1.1 变更记录

硬件版本号	变更记录
EBF410116V1R2 20251107	1. 去掉 VCC_5V0 和 VCC5V0_USB 的限流电流，避免接多个较大摄像头功率不够的问题 2. 输入端添加过压保护，防止用户接错电源烧坏板子 3. VCC_3V3_S0 的限流电子开关改成 PMOS 开关 4. 网口的 L18 改成 4.7uH，1V05_PHY 增加两个 10uF 滤波电容，增强网口的兼容性 5. 把 3.3V 和 5V IO 接口的 ESD 分别换成 D2315-3R3 和 D2315-5R0B，增强 IO 防护 6. RTC 添加 alarm 定时开机，以满足用户需要定时开关机的需求 7. 耳机接口左右声道信号添加两个 470R 电阻下拉到 GND，避免耳机接口连接功放时，关闭耳机输出后，功放输入端浮空导致连接功放的喇叭有噪音

1. 此次修改的 PCB 版本号为: **EBF410116V1R2 20251107**
2. 此次修改主要为硬件修改, 不涉及软件更改, 软件系统镜像可与 PCB 版本号为 **EBF410116V1R1 20250311** 的硬件共用

图 1

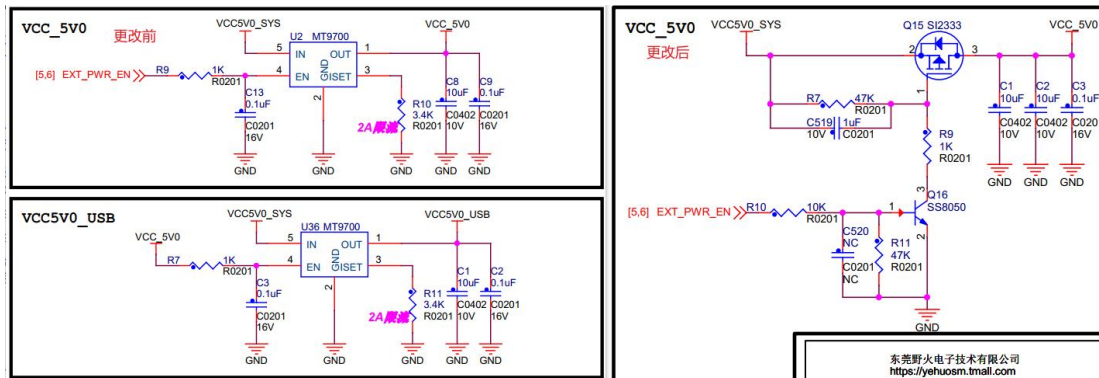
1. 去掉 VCC_5V0 和 VCC5V0_USB 的限流电流，更改前后对比如图 1 所示。更改后的 VCC_5V0 直接给 USB 接口的电源供电。

图 2

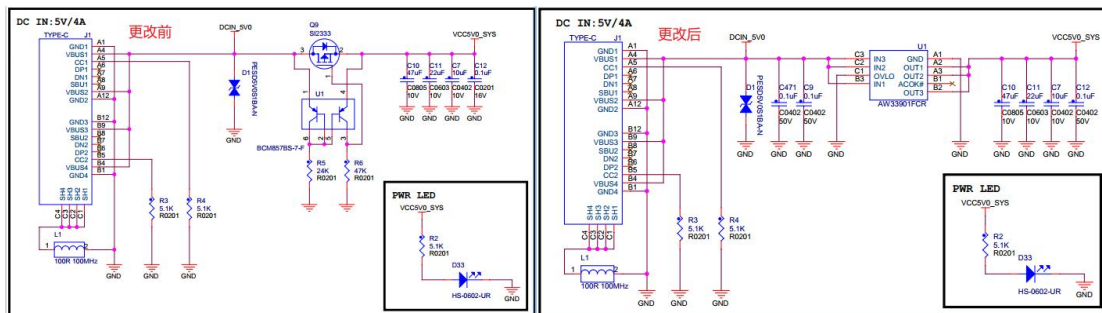
2. 输入端添加过压保护, 更改前后对比如图 2 所示。更后, 除非过压保护的电压为 5.95V, 当输入电压超过 5.95V, 关断电压输出, 可以有效保护板子, 避免 pmic 等器件烧坏。

图 3

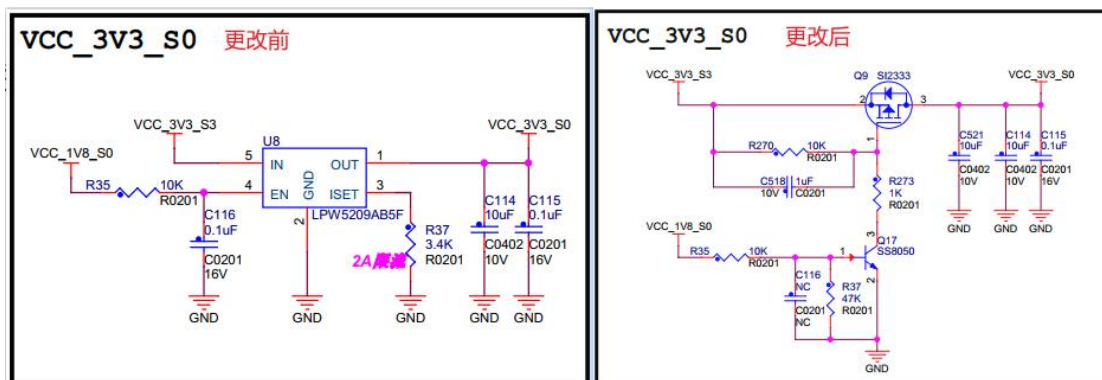
3. VCC_3V3_S0 的限流电子开关改成 PMOS 开关, 更改前后对比如图 3 所示。

图 4

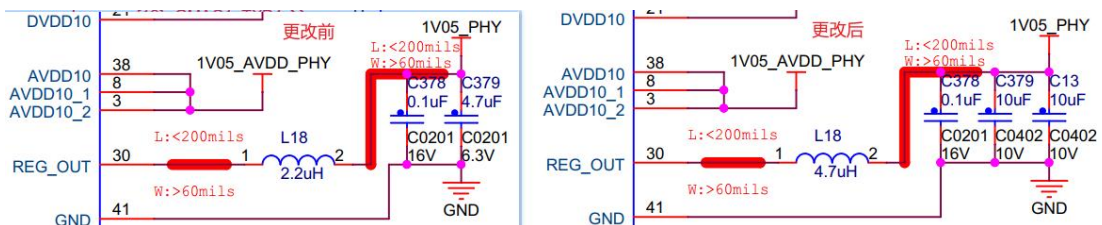
4. 网口的 L18 改成 4.7uH, 1V05_PHY 增加两个 10uF 滤波电容, 以获得更小的纹波, 增强网口的兼容性。更改前后对比如图 4 所示。

图 5

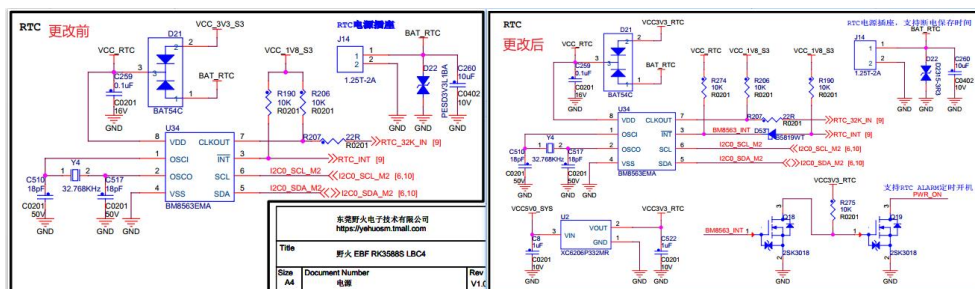
6. RTC 添加 alarm 定时开机, 主要添加定时开机部分的电路。更改前后对比如图 5 所示。
